Nota van beantwoording
Zienswijzen en ambtshalve wijzigingen

bestemmingsplan
Nieuw Boekhorst, Voorhout

Versie: december 2023
Afdeling Ruimte
Zaaknummer gemeente Teylingen:
Z-23-332903

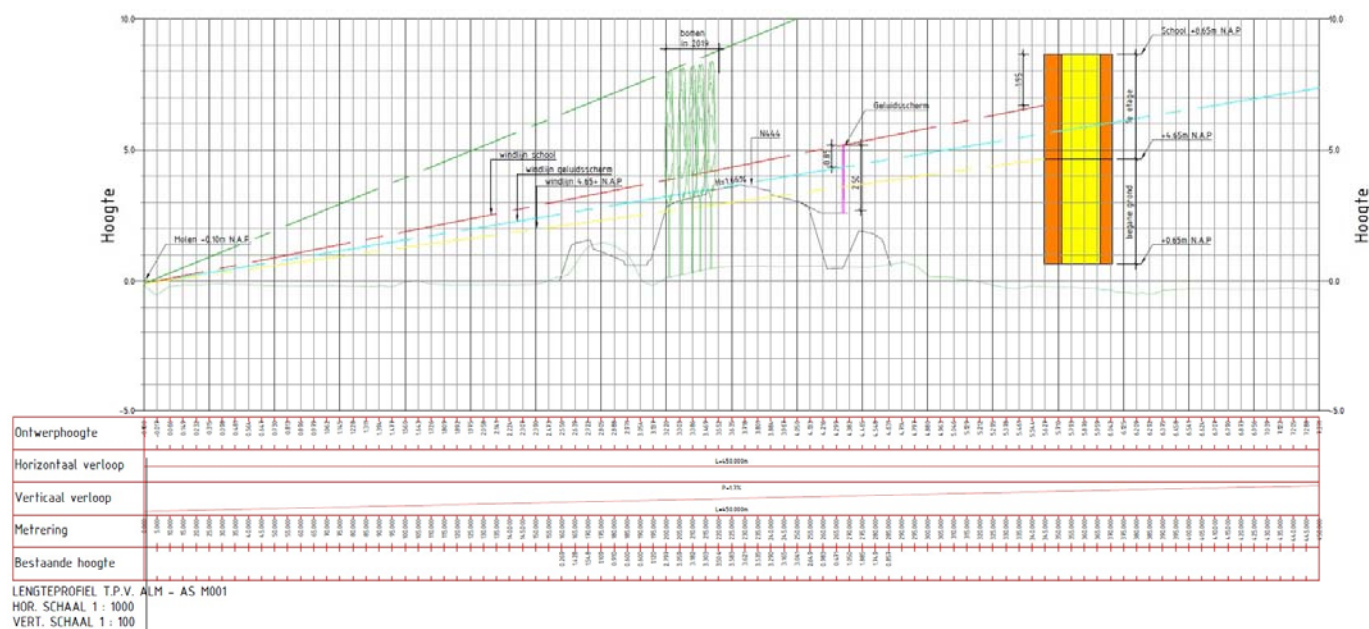
De provincie stelt dat het artikel 22.1.c onder 2 in het ontwerpbestemmingsplan niet in overeenstemming is met artikel 6.25 van de omgevingsverordening. Zij stelt dat de regeling ruimer is dan in artikel 6.25 lid 2 van de omgevingsverordening is toegestaan. Ook vinden zij het onduidelijk wat er bedoeld wordt met het onevenredig schaden van belangen in verband met nieuw op te richten bebouwing aangezien het op basis van de omgevingsverordening alleen mogelijk is om bebouwing te realiseren indien er geen verslechtering plaatsvindt ten opzichte van de bestaande situatie. De provincie verzoekt om het bestemmingsplan in overeenstemming met de omgevingsverordening te brengen en artikel 22.1.c onder 2 te verwijderen.

De regels aangaande de molenbiotoop in het bestemmingsplan worden in overeenstemming gebracht met de omgevingsverordening.

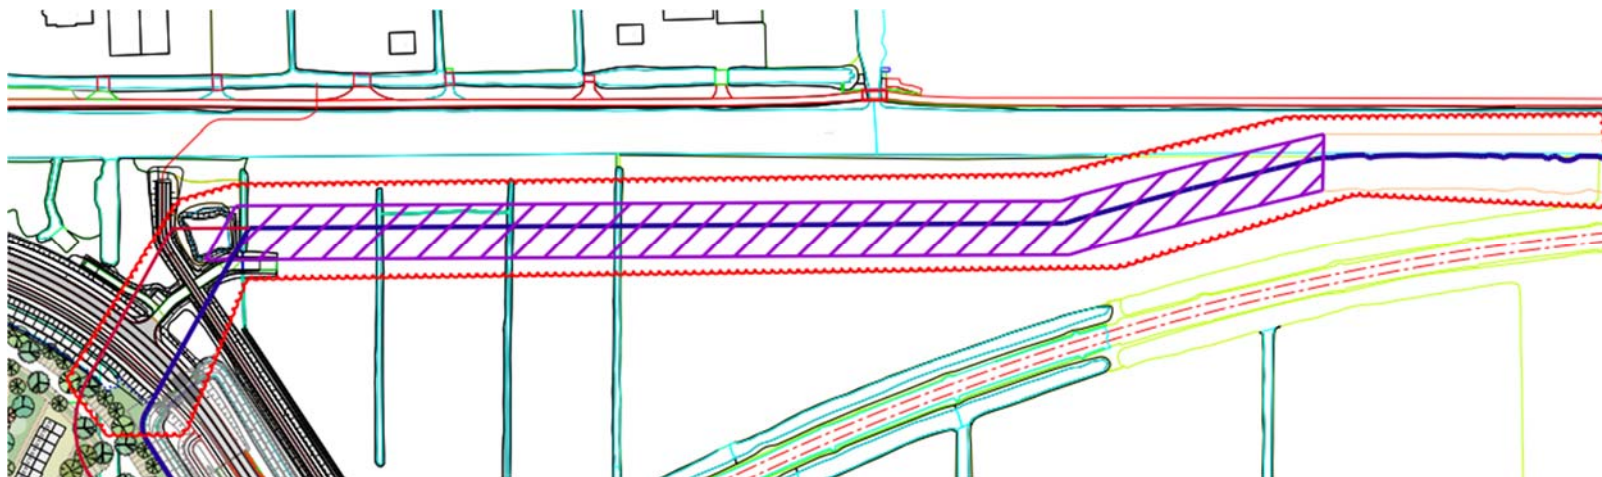
In Nieuw Boekhorst vindt een verlegging van de bestaande regionale waterkeringen plaats. Het Hoogheemraadschap is daarbij de uitvoerende / toetsende instantie. Het Hoogheemraadschap moet de nieuwe waterkeringen nog in overeenstemming brengen met de legger. Zodat dit ook in de Omgevingsverordening van de provincie kan worden verwerkt.

De provincie geeft aan dat in principe ontheffing nodig is, maar de gemeente stelt zich daarbij op het standpunt dat het Hoogheemraadschap in akkoord is met de nieuwe waterkeringen en het aanpassen van peilgebieden. Derhalve is er geen ontheffing nodig. Wel moet in samenwerking met Hoogheemraadschap de aangepaste waterkeringen worden verwerkt in het provinciaal omgevingsbeleid. Dit is een formele stap die nog gezet moet worden maar de uitvoerbaarheid van het bestemmingsplan niet in de weg staat.

Wel wordt de ligging van de waterkering, naar aanleiding van ambtelijk overleg inzake de zienswijze, in de Driehoek nog iets aangepast en aangesloten op de bestaande waterkering.
